改善箇所説明図

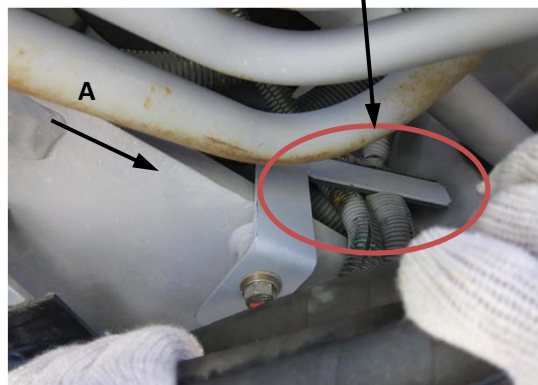
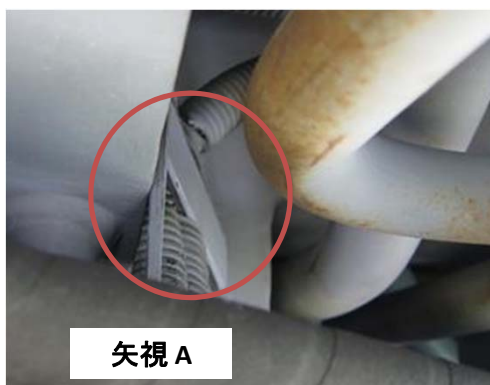
ホイール・クレーンにおいて、スターターモータの電気配線の配策設計が不適切ため、電気配線と作動油の配管が接触し電気配線の被覆が損傷することがある。そのため、配線と配管が接触するとスパークが発生し、配線が断線、または配管が損傷して、エンジンが始動できない、もしくは作動油が漏れるおそれがある。

全車両、配線の固定ブラケットを取り付ける。

ブラケットを追加して、配管との干渉を防ぐ。
